Additif 42 : Règlement ONU n° 43

Révision 4 – Amendement 2

Complément 6 à la série 01 d'amendements – Date d'entrée en vigueur : 19 juillet 2018

Prescriptions uniformes relatives à l'homologation des vitrages de sécurité et de l'installation de ces vitrages sur les véhicules

Figure 4.1
Schéma du dispositif d'abrasion

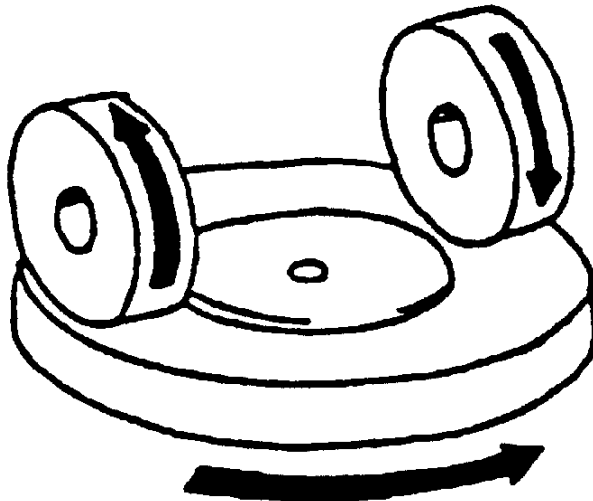
Paragraphes 4.1.1 à 4.1.2, modifier comme suit (la figure 4 devient la figure 4.1 et on ajoute la figure 4.2) :

« 4.1.1 Dispositif d'abrasion¹, représenté schématiquement aux figures 4.1 et 4.2 et composé des éléments suivants :

Figure 5.1
Appareillage de mesure de l'atténuation de visibilité

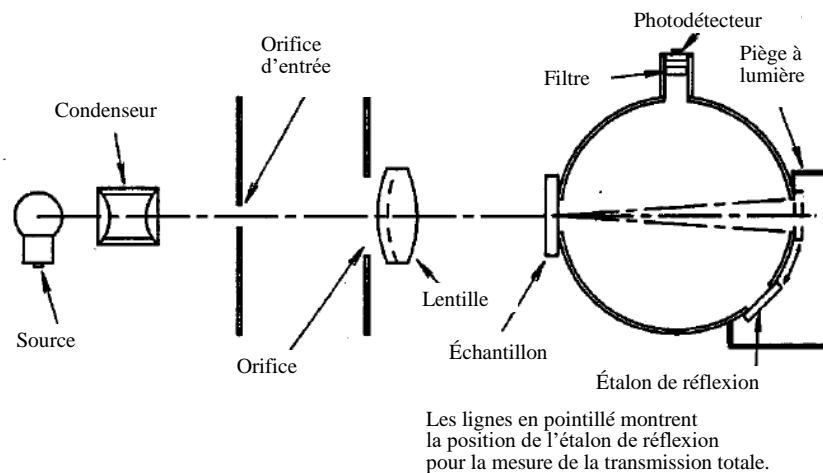
« 4.1.3 Appareillage de mesurage de l'atténuation de visibilité⁷, représenté à la figure 5.1 et constitué : »

Paragraphes 4.1.4 et 4.1.5, modifier comme suit (en modifiant également la figure 5.1) :

Figure 5.2

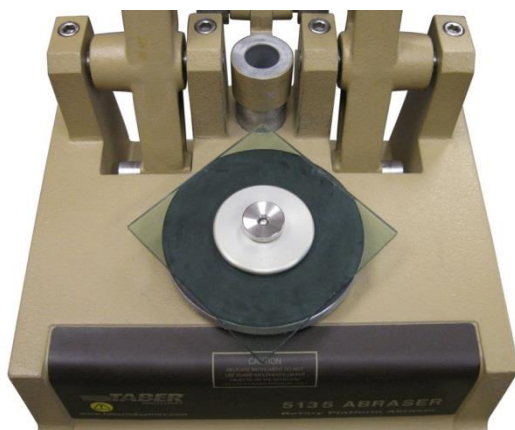
Ajouter trois nouveaux paragraphes, libellés comme suit (en ajoutant aussi la nouvelle figure 5.2) :

Monter l'éprouvette sur le plateau tournant avec la partie à abraser tournée vers le haut. L'éprouvette d'essai doit être orientée à 45° par rapport à l'avant de l'appareil, comme il est indiqué à la figure 5.2. Fixer l'éprouvette à l'aide de l'embase et de l'écrou de fixation. Fixer sur le dispositif d'abrasion la charge correspondant à une masse totale de 500 g (par roulette). Placer la buse d'aspiration à 1 mm au-dessus de la pierre à surfacer, à l'aide d'une jauge d'épaisseur de 1 mm ou d'une goupille de positionnement cylindrique de 1 mm de diamètre. Après avoir réglé la hauteur de la buse d'aspiration, veiller à ce que l'orifice inférieur de la buse ne touche pas l'éprouvette d'essai.

« Figure 2a

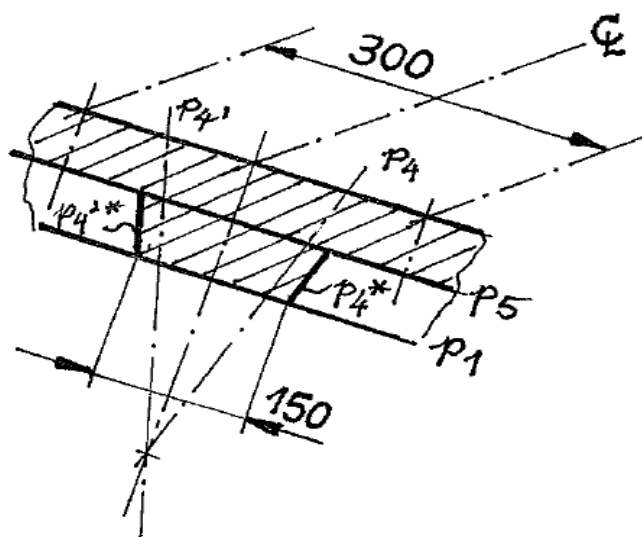
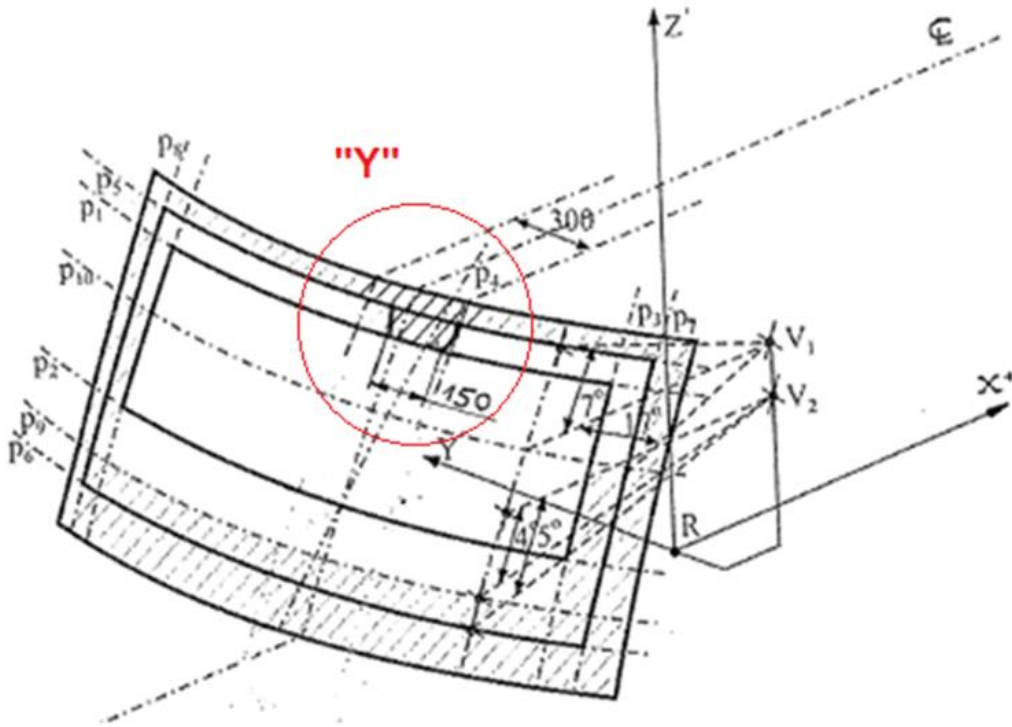
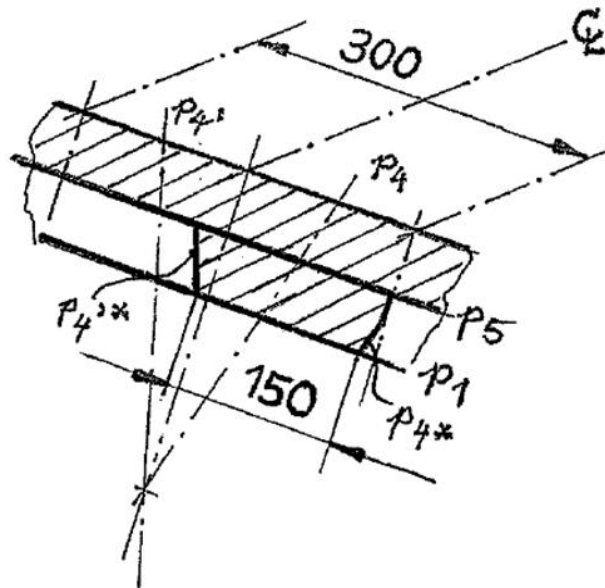
Annexe 21, figure 2a, modifier comme suit :
